《南京江北新区控制性详细规划》
NJJBd030—18规划管理单元图则修改

南京江北新区管理委员会规划和自然资源局

二〇二六年六月

图则修改内容

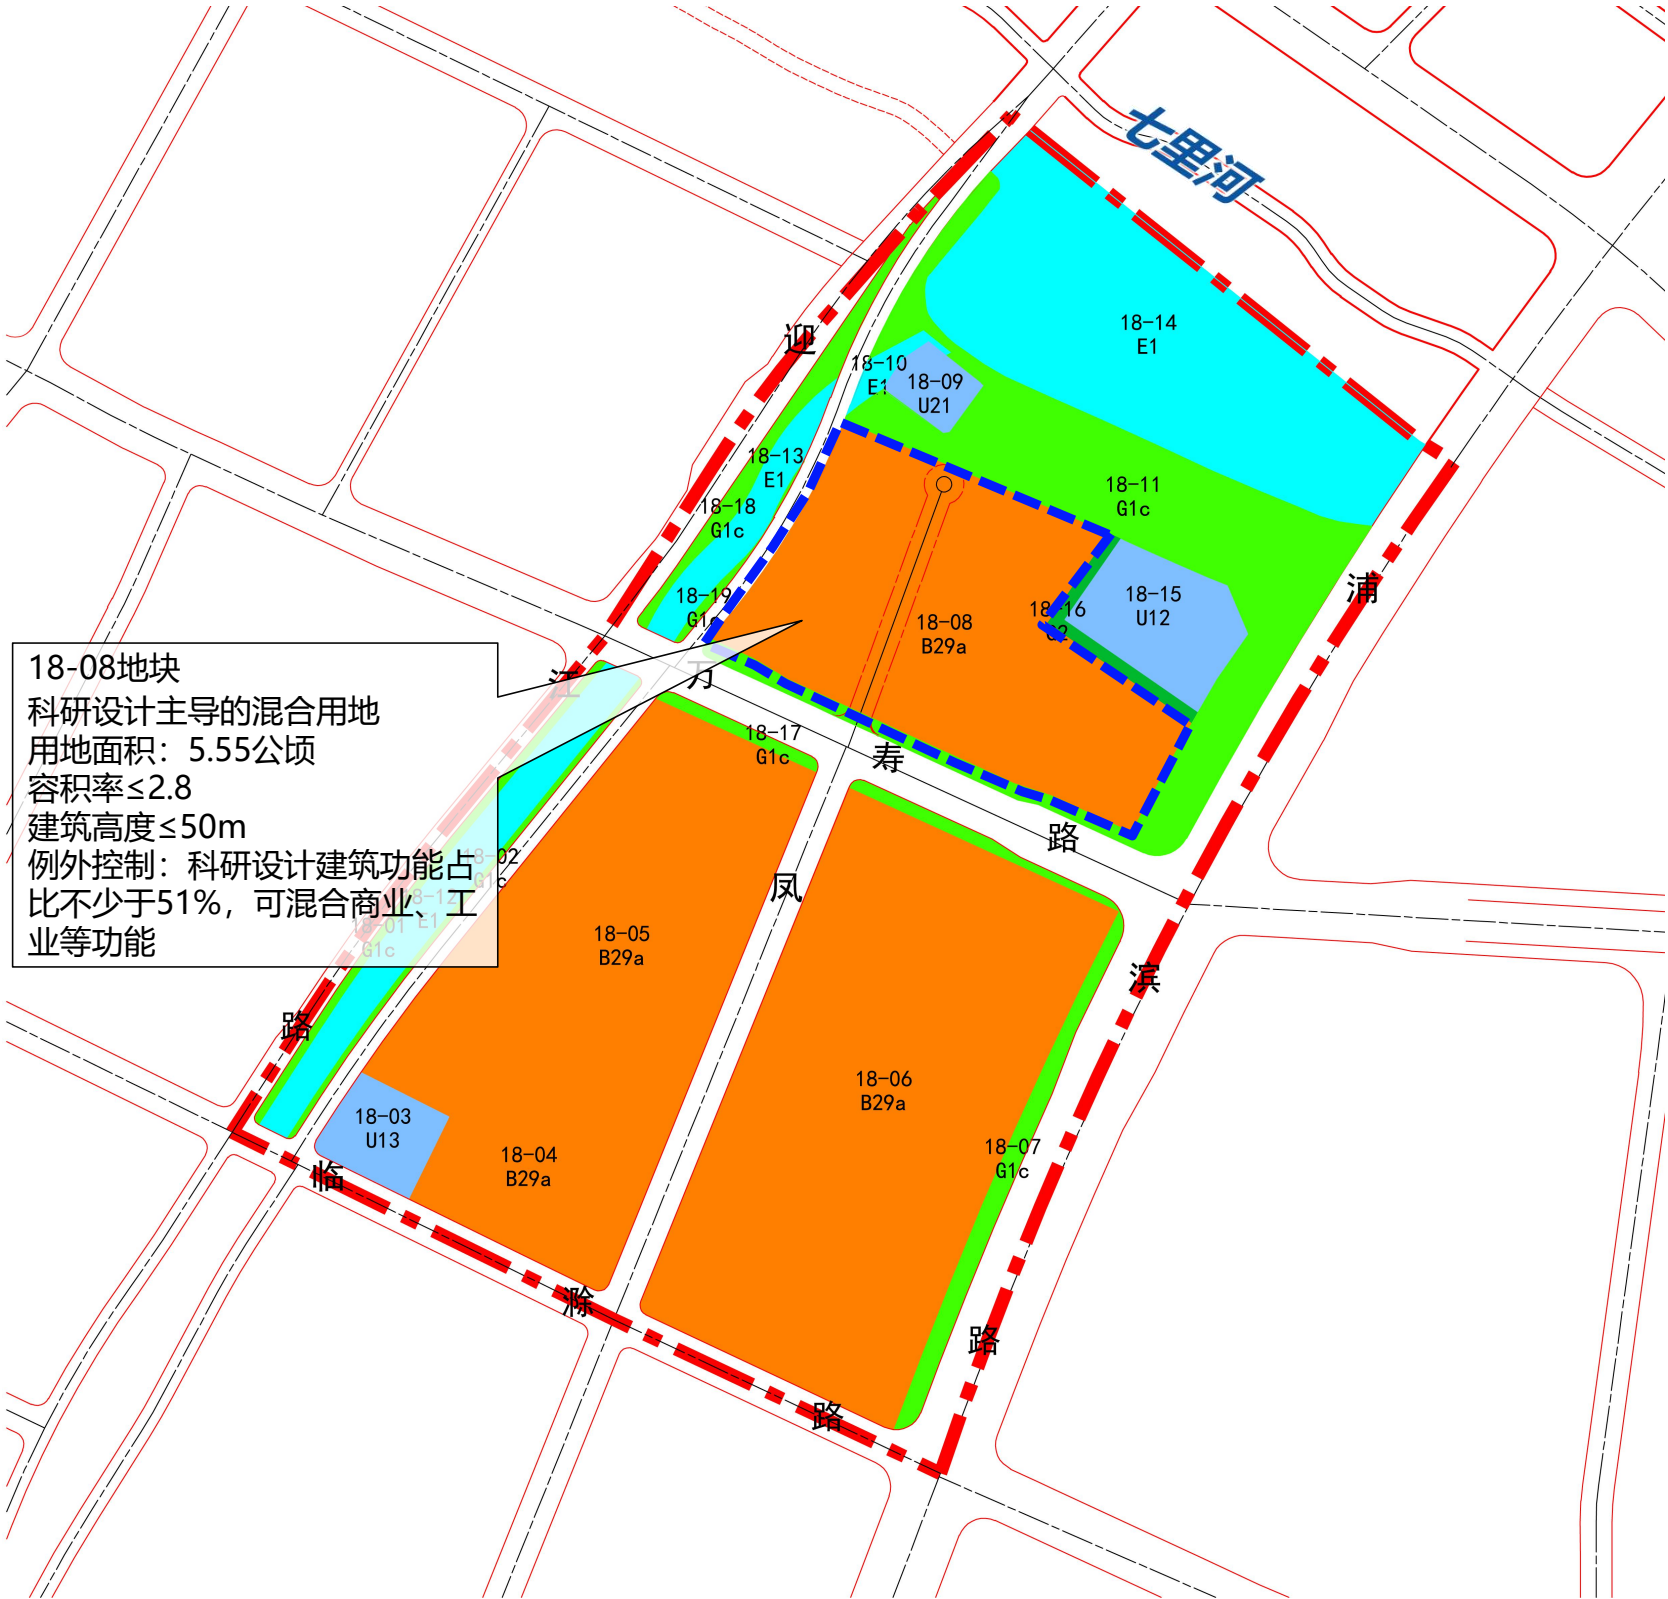
- (一) 用地性质及控制指标。18—08地块用地性质调整为科研设计主导的混合用地（科研设计建筑功能占比不少于51%，可混合商业、工业等功能），容积率为 ≤ 2.8 ，建筑高度为 ≤ 50 米；同步优化周边地块边界。
- (二) 增加条文引导。强化七里河沿线建筑界面和风貌控制。

18-08地块
科研设计主导的混合用地
用地面积：5.55公顷
容积率 ≤ 2.8
建筑高度 ≤ 50 m
例外控制：科研设计建筑功能占比不少于51%，可混合商业、工业等功能
